BUDYNEK B
Instytutu Centrum Zdrowia Matki Polki
w Łodzi, ul. Rzgowska 281/289

***Ekspertyza zamienna do dokumentu pn „Ekspertyza techniczna
z zakresu stanu ochrony przeciwpożarowej dla budynku B
Instytutu Centrum Zdrowia Matki Polki w Łodzi” z grudnia 2015 r.***

Lipiec 2020

Rozdział 5.6 Warunki ewakuacji, oświetlenie awaryjne (zapasowe i ewakuacyjne) oraz dodatkowe.

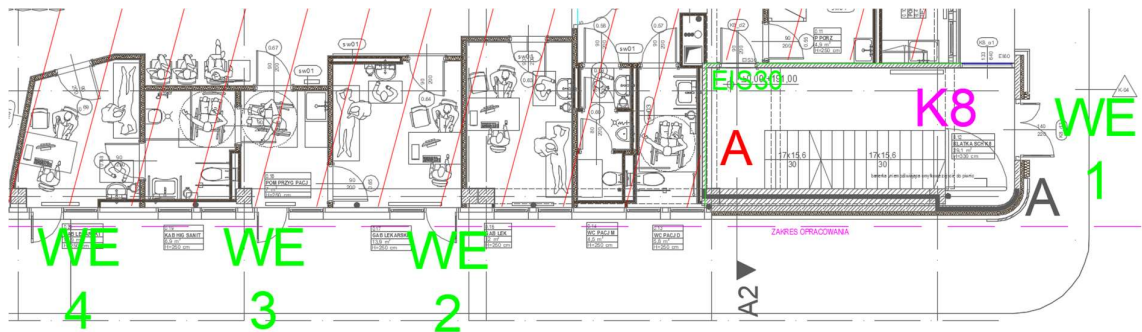
Zrezygnowano w układzie docelowym z wyjść ewakuacyjnych zewnętrznych WE 2;3;4 oraz WE 22, 23 i 24. W nowym układzie komunikacyjnym WE 2, 3 i 4 straciły znaczenie ewakuacyjne. Stały się wyjściami z pojedynczych małych pomieszczeń. Ewakuację zapewniono dla nich w inny sposób.

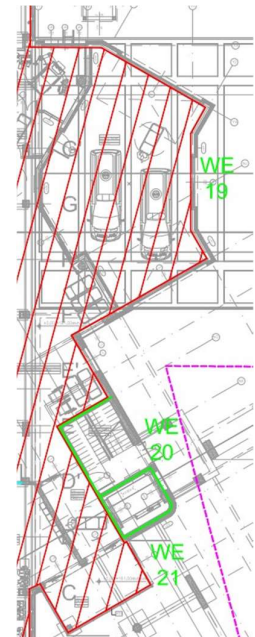
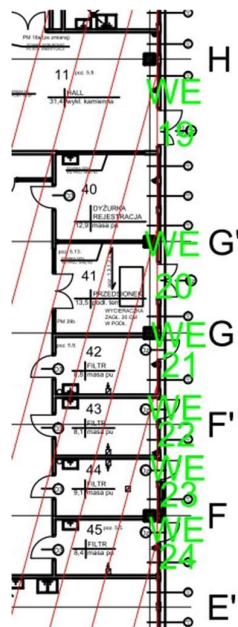
Wyjścia ewakuacyjne WE 22, 23 i 24 znajdowały się w miejscu gdzie dobudowano komorę przyjęć, ewakuację z obszarów dla których służyły powyższe wyjścia ewakuacyjne zorganizowano w inny sposób. Przebudowano wyjścia ewakuacyjne WE 1; 18 19; 20 i 21. Na poniższym rysunkach pokazano stary (po lewej) oraz nowy (po prawej) układ wyjść ewakuacyjnych.

Wprowadza się zmiany dla WE 2;3;4;22;23 i 24 , tzn. wykreśla się je z tabeli ponieważ w realizowanej inwestycji WE 2;3;4 tracą funkcję ewakuacyjną a WE 22;23 i 24 zostają zlikwidowane. Przebudowie ulegają drzwi WE 1; 18; 19; 20 i 21. Poza tym bez zmian.

Rysunek 1: Zakres opracowania - Budynek B ICZMP w Łodzi.

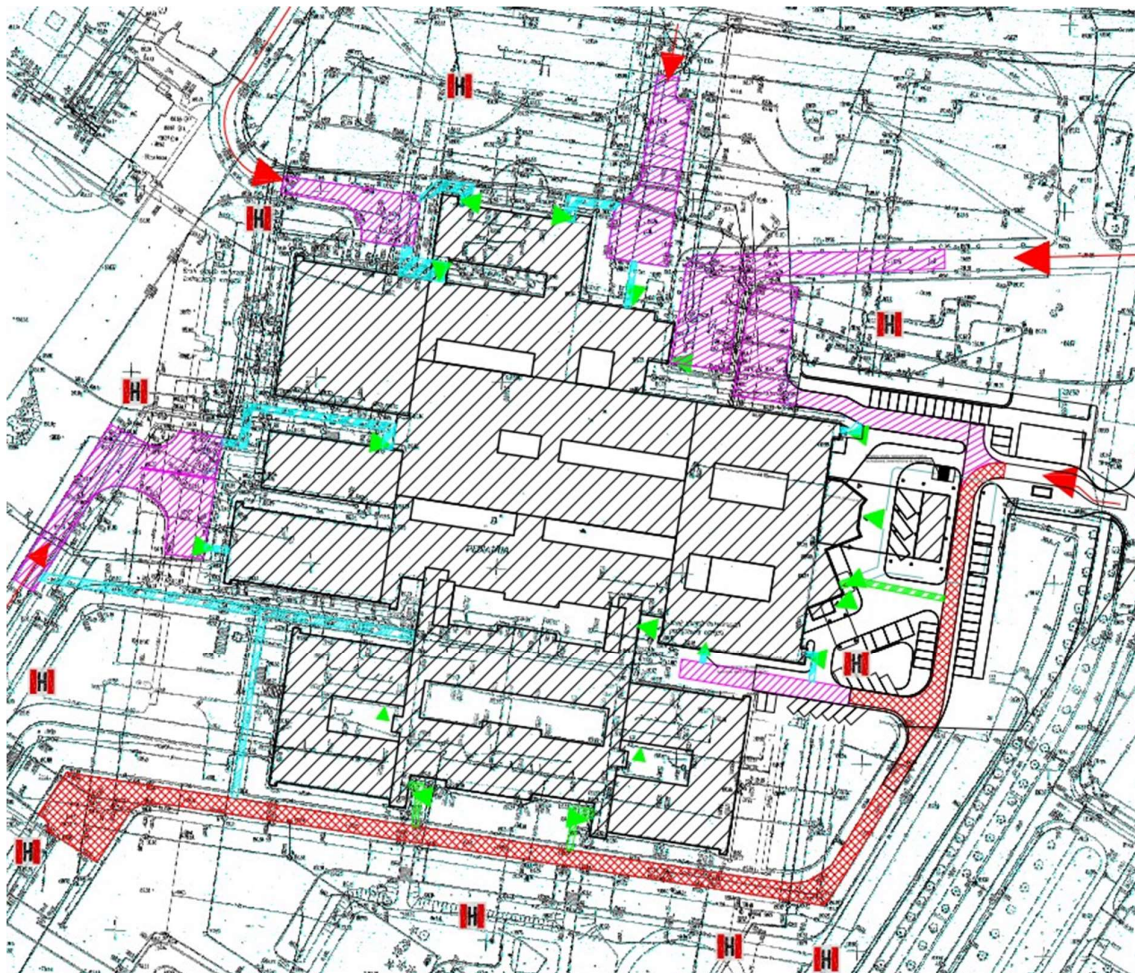
Zmianie ulega jedynie rysunek obrazujący zakres opracowania, z uwagi na wprowadzenie nowych elementów związanych.

Zmianie ulega rysunek pokazujący zakres opracowania. Wynika to z faktu, że na planie zagospodarowania terenu pojawiły się elementy związane z inwestycją realizowaną, opisaną w rozdziale 1.2. Ponadto na PZT zrezygnowano z pokazywania wyjść WE2; WE3; WE4, ponieważ zgodnie z nowym projektem utraciły one funkcję wyjść ewakuacyjnych. Ewakuację z pomieszczeń zaprojektowano w inny sposób.

10.2.1.2 Piętro 1

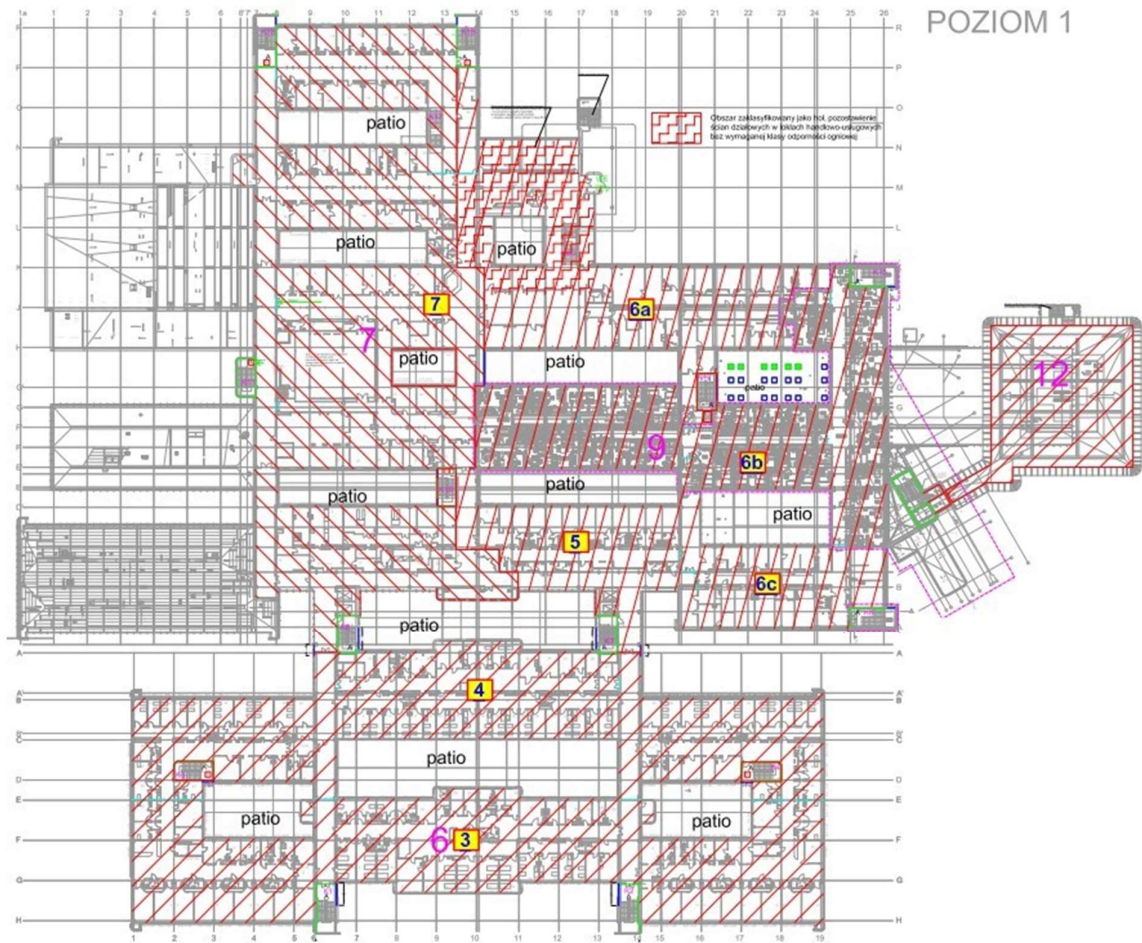
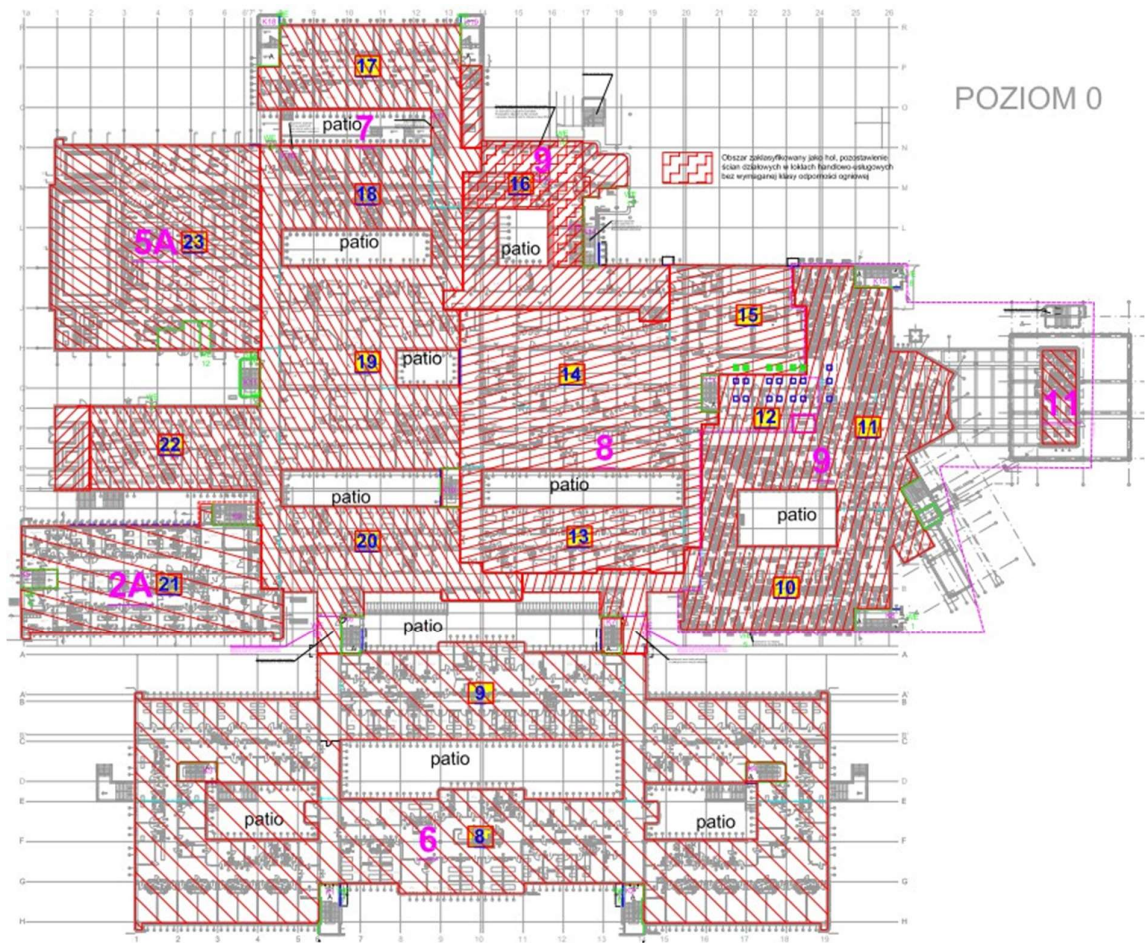
Zmiana w stosunku do pierwotnej wersji ekspertyzy polega na podziale przestrzeni 6 (I piętro) na trzy przestrzenie tj. 6a, 6b i 6c.

- ewakuacja ludzi z przestrzeni zagrożonej w poziomie do przestrzeni 7 i 6b (strefy względnego bezpieczeństwa) lub bezpośrednio na zewnątrz budynku wyjściem ewakuacyjnym na poziomie I piętra oznaczone na planach jako WE 27Ip.
- konieczne wejścia strażaków przez klatkę schodową wewnętrzną K13 – wejście do budynku alternatywnym dojściem dla ekip ratowniczych przez drzwi ewakuacyjne WE16 lub bezpośrednio z poziomu 1 piętra wyjściem ewakuacyjnym WE27Ip.

- ewakuacja ludzi z przestrzeni zagrożonej w poziomie do przestrzeni 6a, 6c i 5 (strefy względnego bezpieczeństwa).
- konieczne wejścia strażaków przez klatkę schodową K15. Drzwi wejściowe do klatki schodowej na poziomie parteru. Do klatki schodowej dostęp z alternatywnego dostępu dla Straży Pożarnej alternatywnym dojściem dla ekip ratowniczych.

- ewakuacja ludzi z przestrzeni zagrożonej w poziomie do przestrzeni 6b i 5 (strefy względnego bezpieczeństwa).
- konieczne wejścia strażaków przez klatkę schodową K8. Drzwi wejściowe do klatki schodowej na poziomie parteru. Do klatki schodowej dostęp z alternatywnego dostępu dla Straży Pożarnej alternatywnym dojściem dla ekip ratowniczych.
